工程指示編號：EI / 1358 / 19

工程名稱：觀塘裕民坊

工程項目：佛沙轉後裝 計算用鋁料 BM (T1 E 38-50/F) 12 隻

有關：T1 FLAT E 主人房浴室 Façade 鋁窗移了位，碰 Glass Cladding 收口鋁板料有相撞事項

圖號	T1W-E-1
----	---------

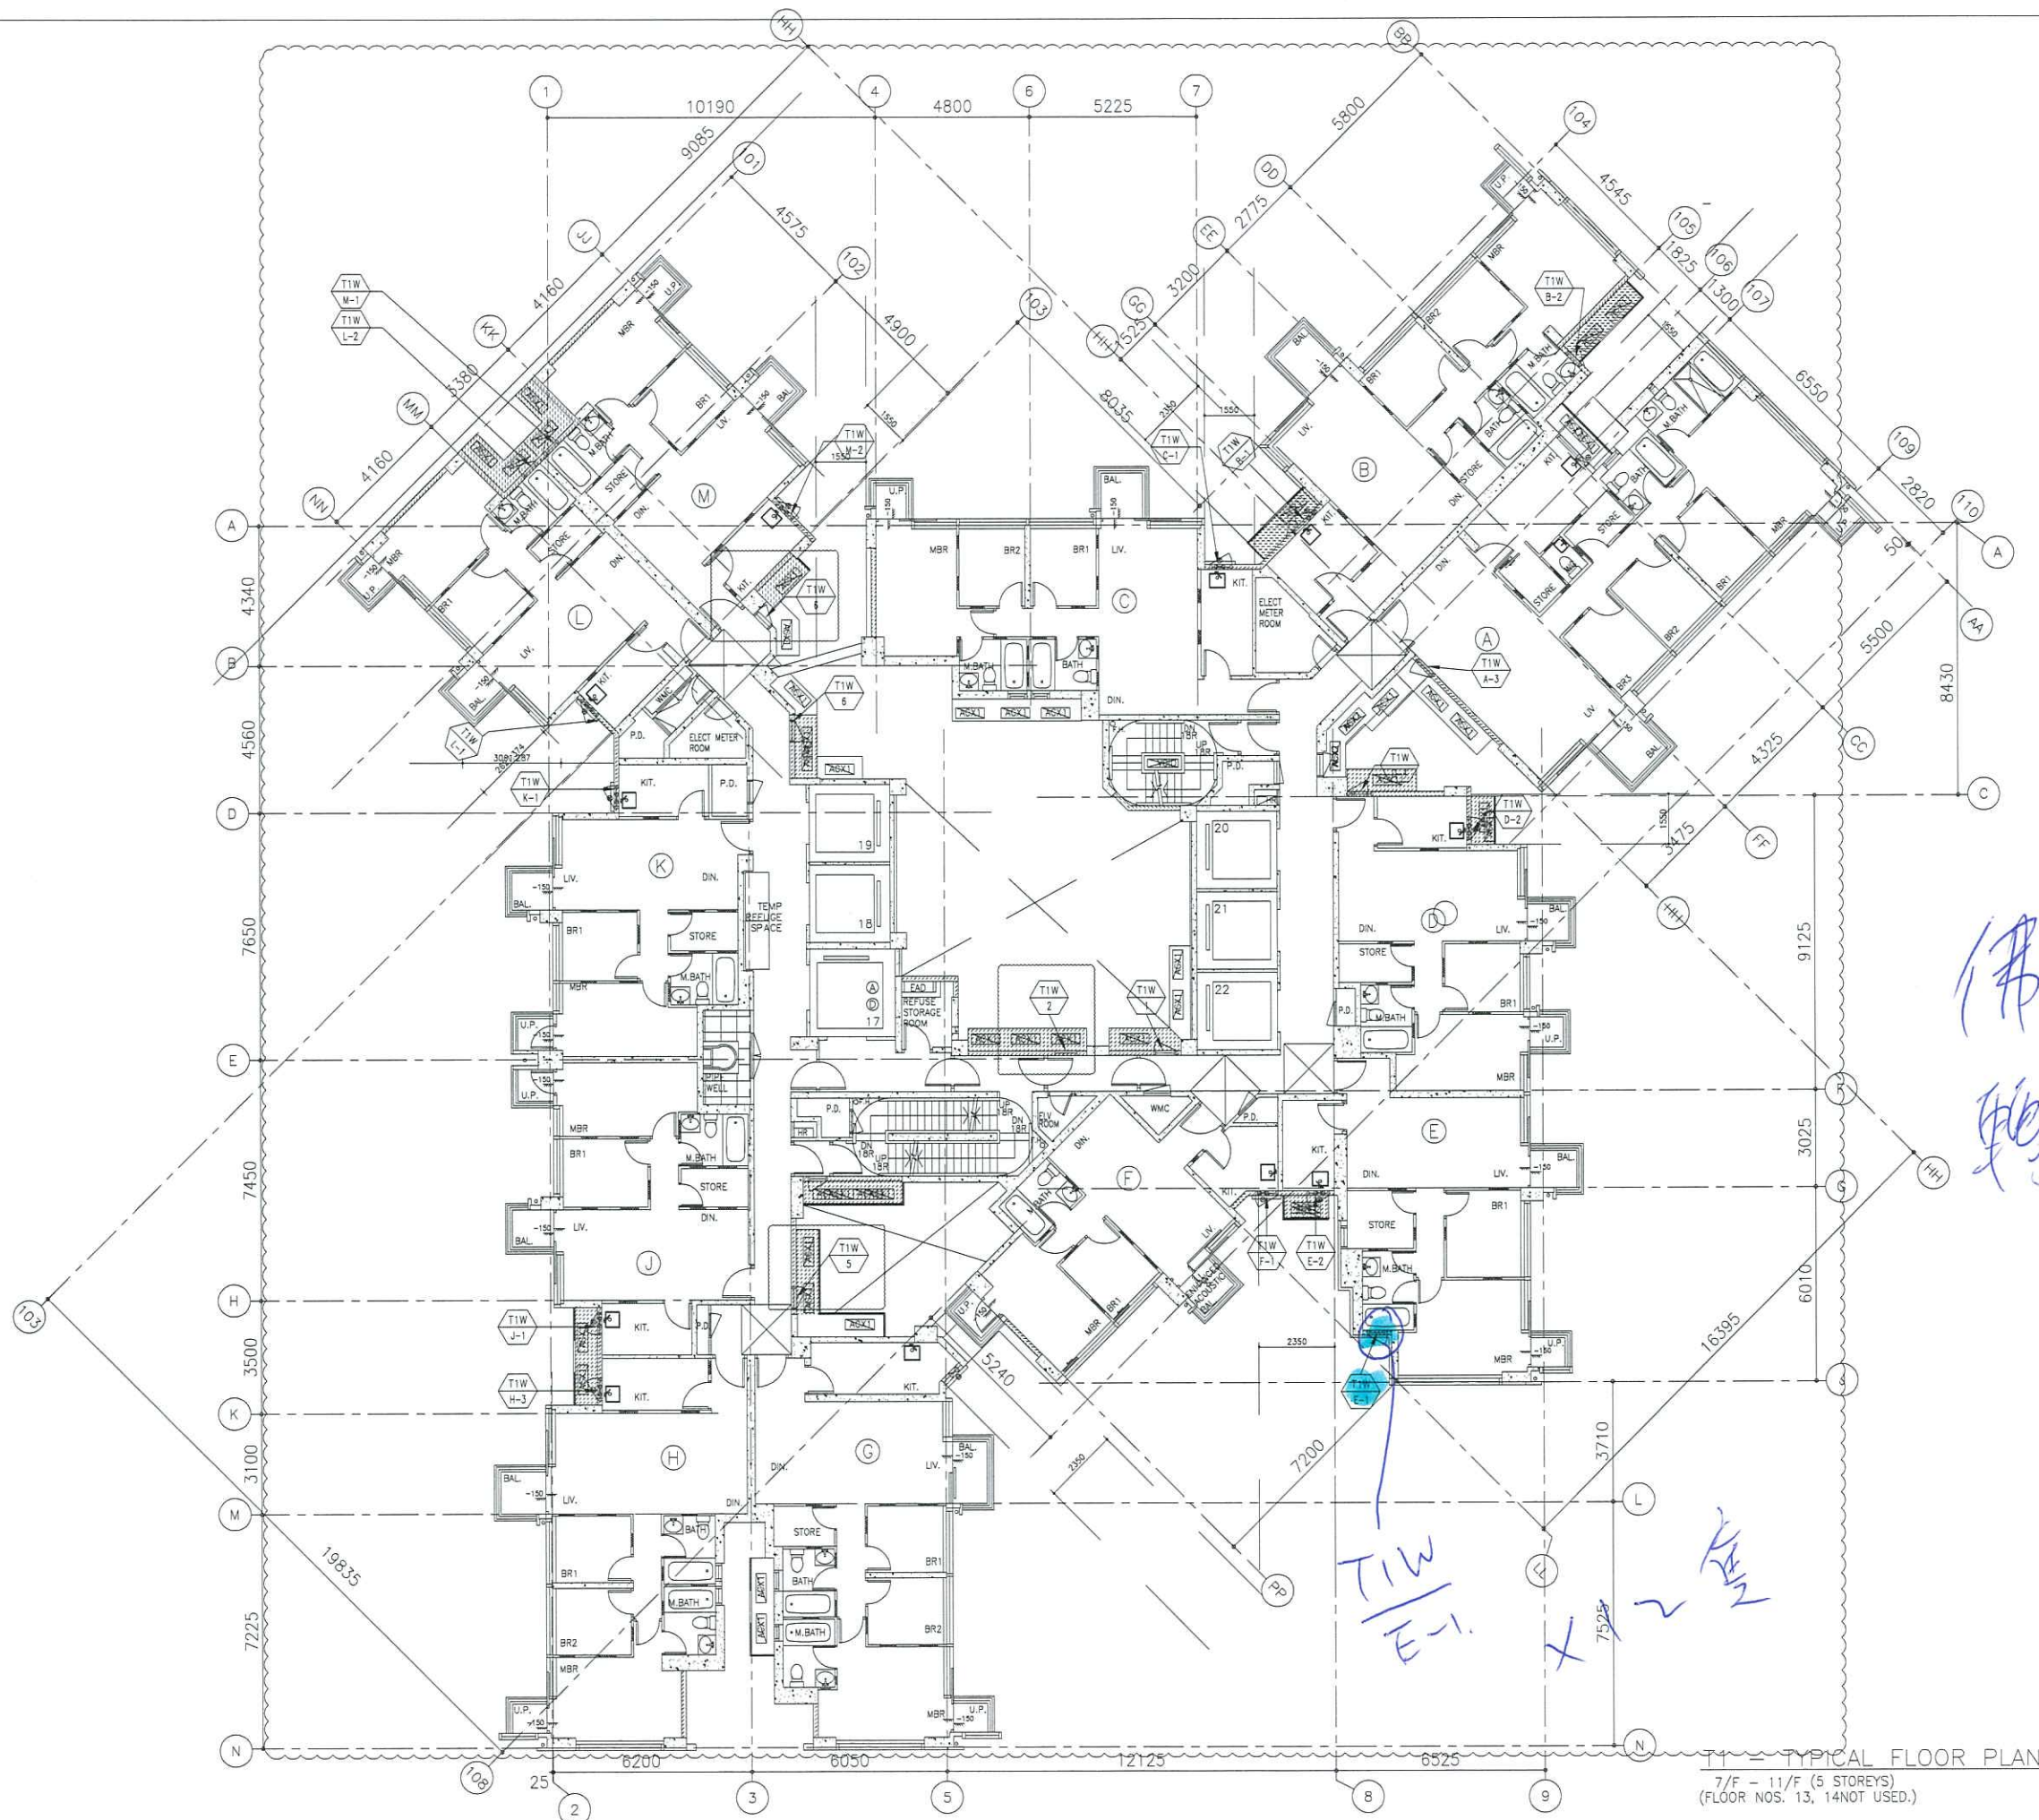
T1 座 E 單位，38-50/F 主人房浴室佛沙窗與下層位置偏移，導致碰 Glass Cladding 的收口鋁板會相撞，生窗玉不能開關。

現需重新生產 12 隻 鋁窗，由佛沙窗改成後裝窗，現需要重新訂料及加工到現場安裝。

--- 用佛沙窗轉後裝窗的鋁料，玻璃已訂，不改玻璃尺寸。

序號	料號	名稱	出荷	長度 (mm)	支/幅	加工說明	加工細則		
1	X846370	邊企料	避位	1930.0	2		頂留	5	mm
2	X846390	生頂橫	避位	562	1		底留	0	mm
3	X846420	梗底橫	避位	554	1		企料底部開避位		mm
4	X846080	上生下生中橫	避位	562	1		底橫料防水巴鋸去		mm
5	X846100	上生下梗中橫	避位	554	1		水線孔在企料-----	頂	底
6	X846070	反拍線	避位	518.5	2		安裝扣碼	TC903	
7	X845451	反拍線擋膠鋁角	直口	518.5	2		多點鎖芯型號:	東城2035B 鎖盒	
8	X846550	梗窗玻璃線企	直口	518.5	2		手柄型號:	2017-MD	
9	X846550	梗窗玻璃線橫	直口	464.0	2		限位撐型號:		
							T窗最大的開度:		
							窗玉搭位數:	6mm

是否足夠以量窗

有關 : J-837 T1 FLAT E Façade 主人浴室鋁窗碰 Glass Cladding 收口鋁板料公差數相差資料

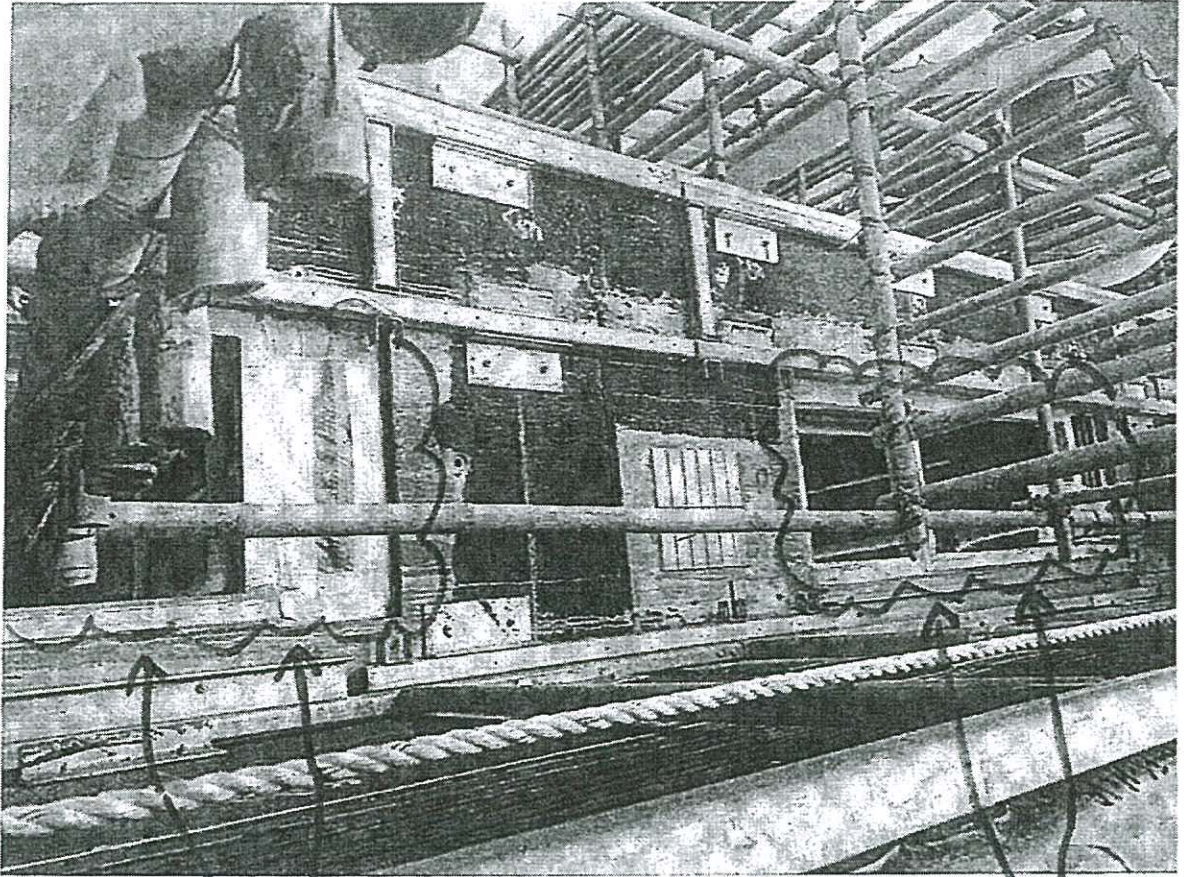
近日我司巡查發現 T1 E單位由 38/F~50/F 共12幅 Façade 鋁窗移了位，碰 Glass Cladding 收口有很大的偏差，引致生窗玉不能開關，現附上有關位置圖和相片及現場覆尺數，請貴司安排修正以便配合施工進度。

樓層	正負數 mm	樓層	正負數 mm
50/F	+ 38	28/F	+ 5
49/F	+ 40	27/F	防火層
48/F	+ 26	26/F	+ 0
47/F	+ 20	25/F	+ 0
46/F	+ 20	23/F	+ 6
45/F	+ 27	22/F	+ 0
43/F	+ 20	21/F	+ 5
42/F	+ 25	20/F	+ 2
41/F	+ 35	19/F	+ 5
40/F	+ 43	18/F	+ 15
39/F	+ 22	17/F	+ 15
38/F	+ 38	16/F	+ 12
37/F	+ 15	15/F	+ 10
36/F	+ 14	12/F	+ 5
35/F	+ 0	11/F	+ 13
33/F	+ 10	10/F	+ 12
32/F	+ 5	9/F	- 3
31/F	+ 15	8/F	- 0
30/F	+ 16	7/F	- 2
29/F	+ 10	6/F	+ 0

T1 FLAT E  
 碰 Glass cladding  
 由 38/E ~ 50/E 共 12 幅

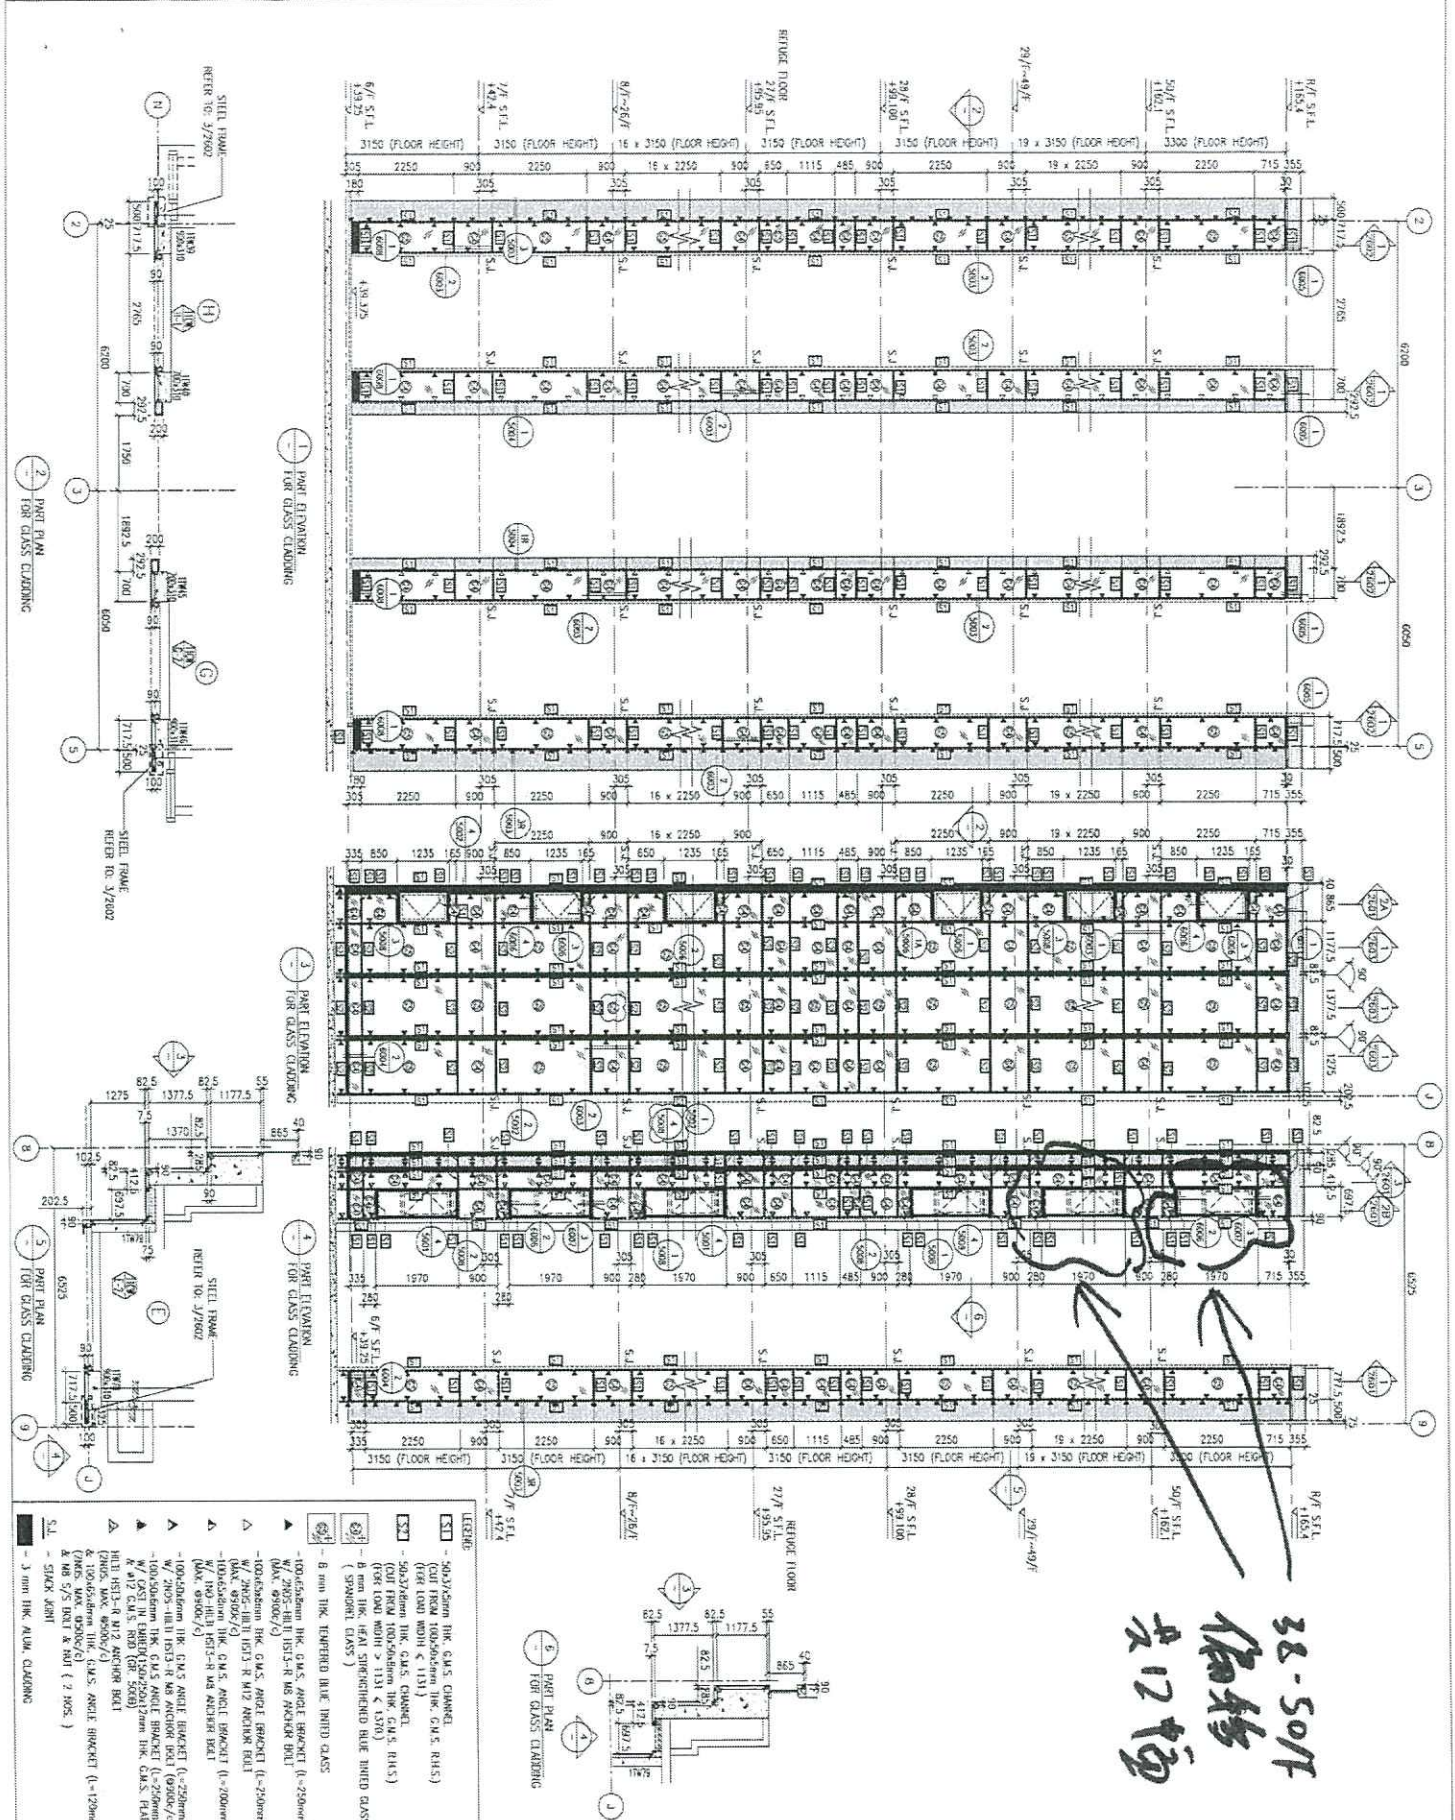
由 38/F~50/F 共有12幅 Façade窗有偏差，與 Glass Cladding 碰口收口有相撞，引致開不到生窗玉。

Facade 窗向左边移了. 有偏差

Facade 窗向左边移了,  
 有偏差.
